**INFO – Comfort tanks**

# Технический бюллетень

# Информационный бюллетень: Горизонтальная установка Comfort

Ревизия к информационному бюллетеню 20170116

### 1. Рассекатель потока – Диспенсер

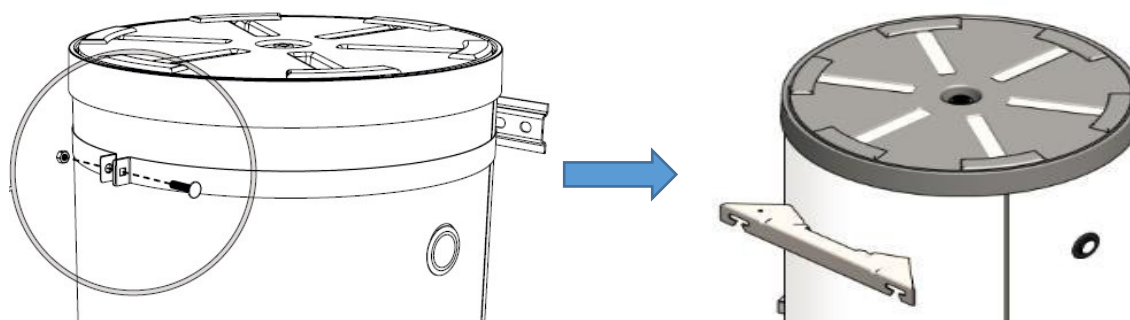
Диспенсер получил улучшенную конструкцию, позволяющую лучше распределять холодную воду и обеспечивать стабильную работу при длительных водоразборах, а также более высокую устойчивость к хлоридам в воде.

В зависимости от расхода воды производительность водонагревателя увеличивается вплоть до 15%

Материал диспенсера является безопасным и соответствует европейским нормам в отношении гигиенической безопасности WRAS, ACS, KTW and NSF 51 & 61.

Код 49410036 заменяется новым A1002643 – данный элемент является стандартным компонентом комплекта настенного монтажа 39554067, поставляемым совместно с баками Smart.

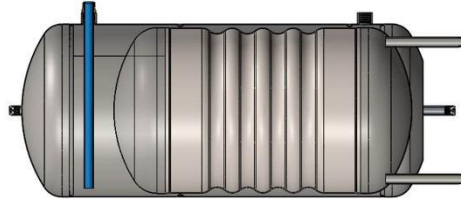
Из-за проблем совместимости с комплектом для горизонтальной установки A1003169 для Comfort

**Комплект A1003169 заблокирован и больше не поставляется .**

### **ACV не рекомендует устанавливать бойлеры линейки Comfort горизонтально**

- Может увеличиться время нагрева и снизятся гигиенические характеристики
- Предназначен для работы при более высоком расходе теплоносителя первичного контура
- Не гарантируется работоспособность

**В данный момент разрабатываются альтернативные решения**
